**Avis de la Mission régionale
d'Autorité environnementale de la région Occitanie
sur la mise en compatibilité par déclaration de projet
du plan local d'urbanisme de Martres-Tolosane (31)**

n°saisine 2019-7863
n°MRAe 2019AO181

Pièces graphiques avant la mise en compatibilité

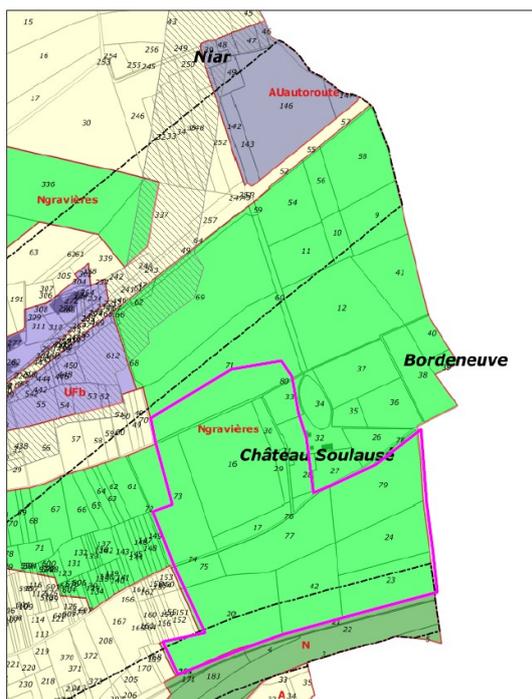
La zone du projet entourée en rose sur l'extrait ci-dessus se situe dans la zone naturelle destinée aux gravières (zone Ngravières). Il convient donc de classer en zone Npv la zone du projet de parc photovoltaïque.
